COURO AZUL – Indústria e Comércio de Couros, S.A.

23.AZU.A.SIR.MD.01

Pedido de Elementos Adicionais

Âmbito: Processo de Licenciamento Único Ambiental N.º
PL20231013009572 – RH, PCIP

Figura 4 – Extrato da planta de equipamento do Piso 0

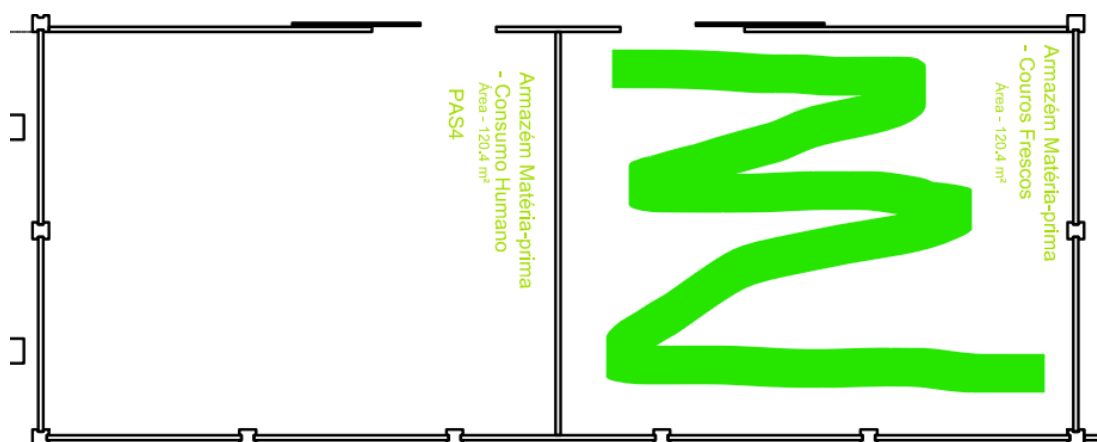
4. De acordo com a informação constante do regime de laboração, a instalação funciona 5 dias por semana. Afigura-se assim que não sejam recebidos Subprodutos de origem animal (SPOA) nos fins-de-semana. Neste sentido, solicita-se confirmação. Caso contrário, devem apresentar as medidas adotadas para a prevenção de emissão de odores

O estabelecimento tem um regime de laboração, que corresponde à laboração em dias úteis, podendo laborar de forma extemporânea, laborar fora desse período.

Em relação aos SPOA, que corresponde exclusivamente a “peles e couros”, o estabelecimento apenas receciona os mesmos nos dias úteis.

De referir que as “peles e couros” dispõe de uma área refrigerada para a sua armazenagem, conforme indicado na planta apresentada no [2023-10-18 Planta02a.EquipamentoPiso0.pdf](#).

Figura 8 - Local de lavagem de viaturas que transportam os subprodutos de origem animal (peles e couros)

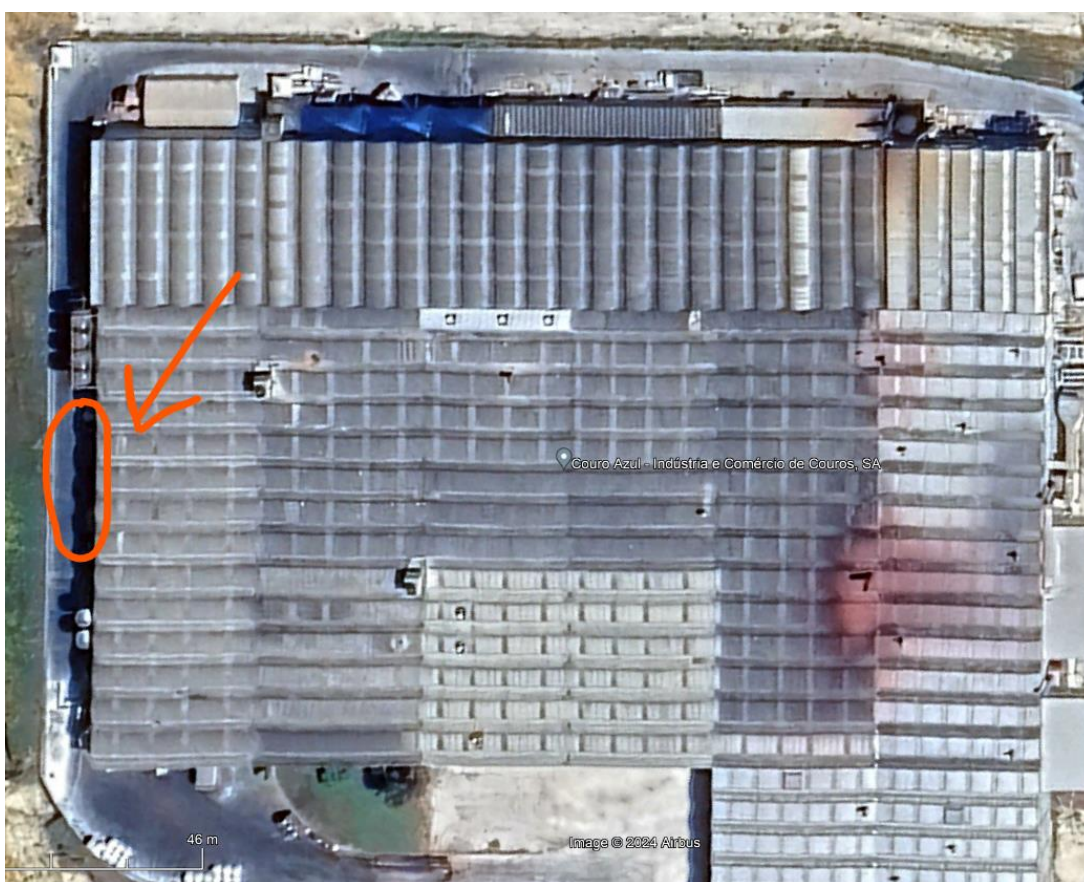
5. Indicação do local de lavagem das viaturas que transportam os subprodutos de origem animal e das suas características (sistema drenagem/tipo de tratamento/destino final das águas) e envio, caso aplicável, da respetiva aprovação pela DGAV

Por norma, o local de lavagem das viaturas que transportam os subprodutos de origem animal (peles e couros) é realizado na lateral Oeste **do edifício fabril**, local que se encontra impermeabilizado e com caleiras de recolha de águas residuais que são encaminhadas para a EPTARI.

Figura 11 – Localização do tanque de armazenagem de águas residuais (24 h)

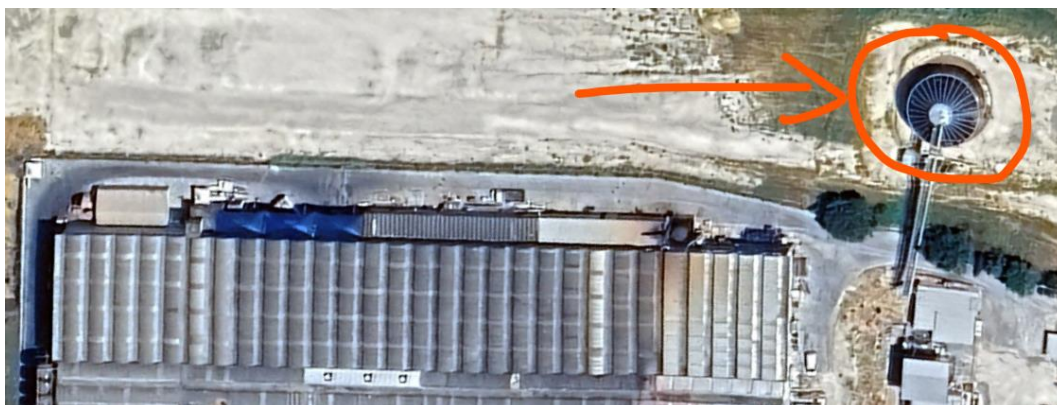
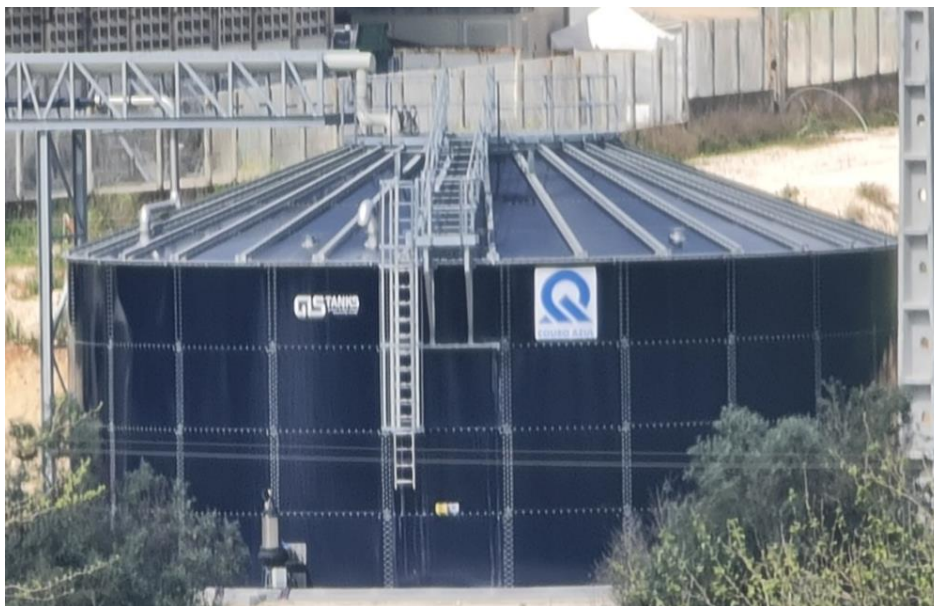
12. Em caso de emergência, confirmação de que a ETAR possui capacidade de retenção suficiente para a produção de águas residuais, durante um período de 24h

Tendo em conta a necessidade do estabelecimento se adequar ao novo regulamento de descarga de águas residuais em coletor definido no [Edital n.º 738/2021](#), o estabelecimento instalou um reservatório superficial com um volume de **920 m³** para a armazenagem de águas residuais, que apresentam um tempo de retenção hidráulico superior a 24 h.

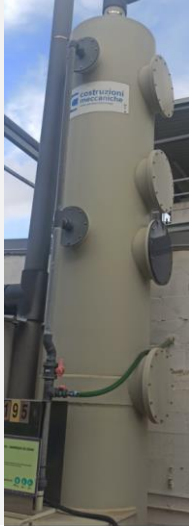
38. Apresentar o registo fotográfico pormenorizado de todas as fontes de emissão pontual e dos processos produtivos a elas associados, assim como das tomas de amostragem existentes e das respetivas chaminés

Segue na tabela abaixo o registo fotográfico associado as fontes de emissão pontual.
